COMITE DE PROJET – PROJET EOLIEN LA COUTURELIE

COMPTE RENDU

Date : 6 octobre 2026

Figure 2 : Extrait du support de présentation - Vue d'ensemble de l'implantation retenue (4 éoliennes à 200 m bout de pale)

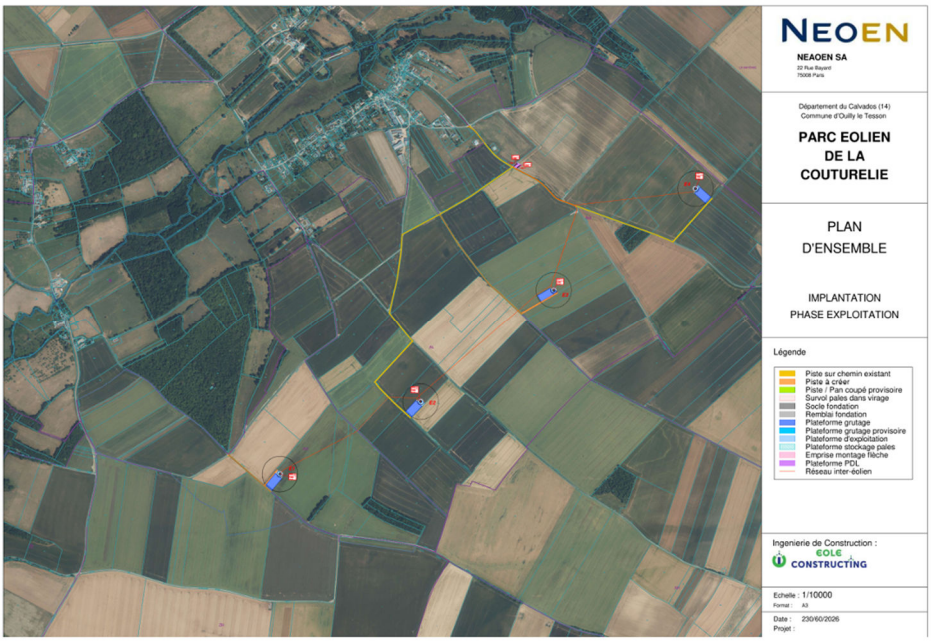
- Une élue demande à quoi correspondent les **postes de liaison** visibles sur la carte projetée. Neoen précise qu'il s'agit de postes assurant la liaison entre Enedis et le développeur, d'une dimension d'environ 12m x 3m. Neoen indique que la demande de raccordement sera déposée après l'obtention de l'autorisation environnementale.

Figure 4 : Extrait du support de présentation - Synthèse de l'étude paysagère

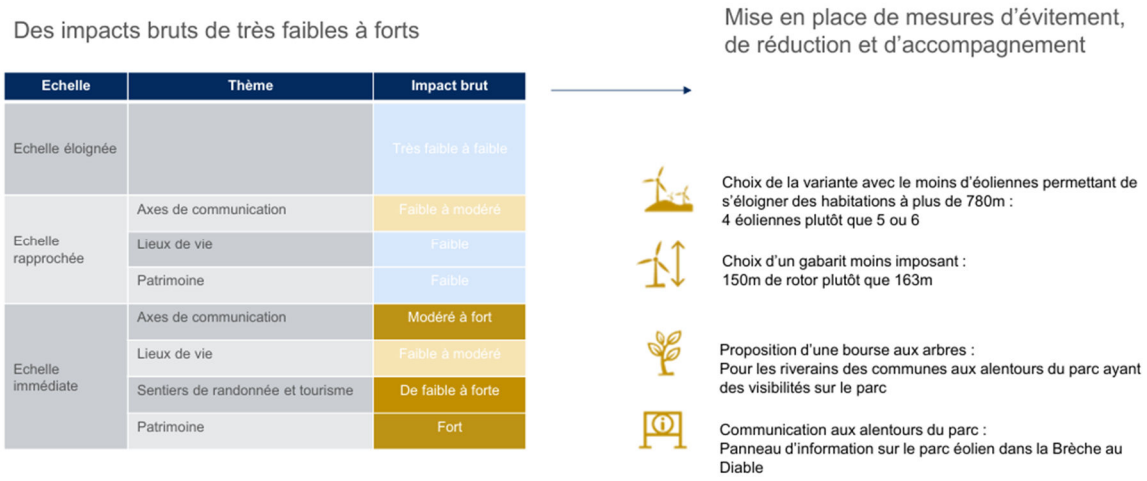
- Une élue s'étonne que, **pour le thème « lieux de vie », l'impact brut soit qualifié de faible à modéré** dans l'étude paysagère. Neoen précise que cette qualification correspond à une appréciation globale et que les niveaux d'impact varient selon les secteurs et les lieux considérés. Certains points sont ainsi plus fortement concernés que d'autres. Les photomontages présentés ensuite permettent de préciser ces différences de perception.
- Neoen indique également que des mesures paysagères pourront être proposées, notamment des **plantations destinées à réduire certaines visibilités sur le parc.** Dans l'hypothèse où le projet serait autorisé, les élus pourront relayer auprès des riverains l'existence de ce dispositif de plantation, sous la forme d'une **bourse aux arbres qui sera proposée aux riverains ayant des vues sur le parc, pour des arbres de 4-5m de haut.**

Figure 5 : Extrait du support de présentation - Actions de concertation réalisées

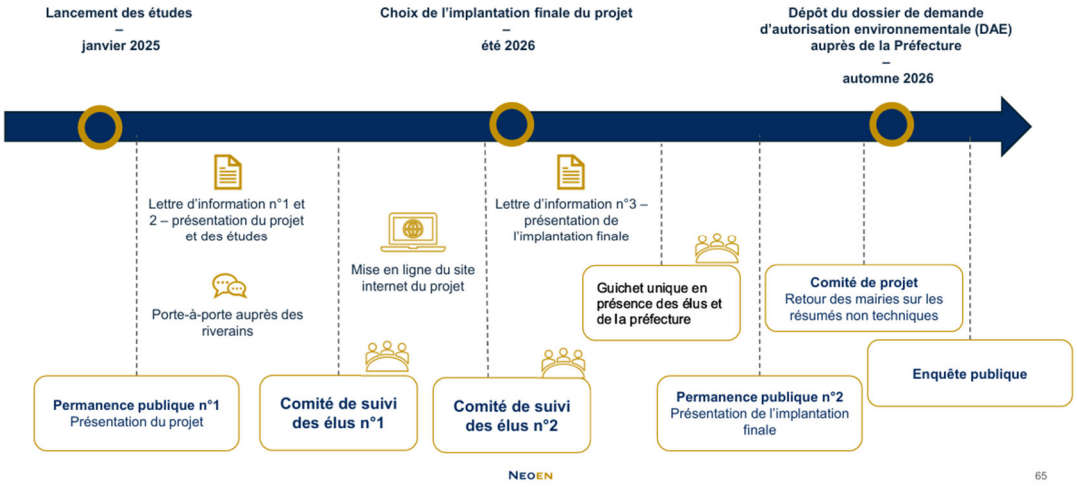
- *NB. Une correction est apportée au support présenté : le « comité de suivi n° 3 » mentionné correspond en réalité au guichet unique organisé en préfecture le 10 juillet [correction effectuée sur la capture ci-dessus].* Un participant confirme qu'à cette occasion, les acteurs présents avaient été invités à s'exprimer sur le projet.
